**STADT LEVERKUSEN**

## **Bebauungsplan Nr. 236/I**

### **Äußerungen zur frühzeitigen Beteiligung**

**Abwägungsvorschlag der Verwaltung mit Beschlussentwurf**

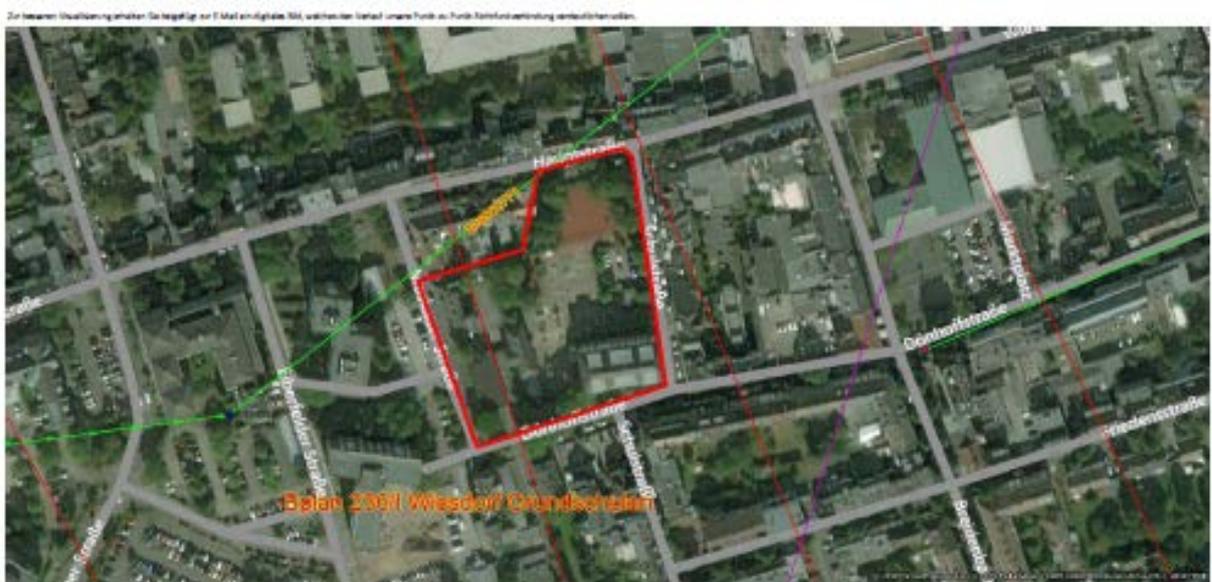
- an das Plangebiet grenzt 1 Richtfunkverbindung

Die farbigen Linien verstehen sich als Punkt-zu-Punkt-Richtfunkverbindungen der E-Plus Service GmbH. Das Plangebiet ist im Bild mit einer dicken roten Linie eingezeichnet. Die Linien in Magenta und rot haben für Sie keine Relevanz.

Man kann sich diese Telekommunikationslinie als einen horizontal über der Landschaft verlaufenden Zylinder mit einem Durchmesser von rund 20-60m (einschließlich der Schutzbereiche) vorstellen (abhängig von verschiedenen Parametern). Bitte beachten Sie zur Veranschaulichung die beiliegenden Skizzen mit Einzeichnung des Trassenverlaufes. Alle geplanten Konstruktionen und notwendige Baukräne dürfen nicht in die Richtfunktrasse ragen. Wir bitten um Berücksichtigung und Übernahme der o.g. Richtfunktrasse in die Vorplanung und in die zukünftige Bauleitplanung bzw. den zukünftigen Flächennutzungsplan. Innerhalb der Schutzbereiche (horizontal und vertikal) sind entsprechende Bauhöhenbeschränkungen festzusetzen, damit die raumbedeutsame Richtfunkstrecke nicht beeinträchtigt wird.

Wir bitten um Berücksichtigung und Übernahme der o.g. Richtfunktrassen einschließlich der geschilderten Schutzbereiche in die Vorplanung und in die zukünftige Bauleitplanung bzw. den zukünftigen Flächennutzungsplan. Innerhalb der Schutzbereiche (horizontal und vertikal) sind entsprechende Bauhöhenbeschränkungen festzusetzen, damit die raumbedeutsamen Richtfunkstrecken nicht beeinträchtigt werden.

Der Hinweis auf die Richtfunkverbindung und die Beteiligung im Baugenehmigungsverfahren wird in den Bebauungsplan aufgenommen.
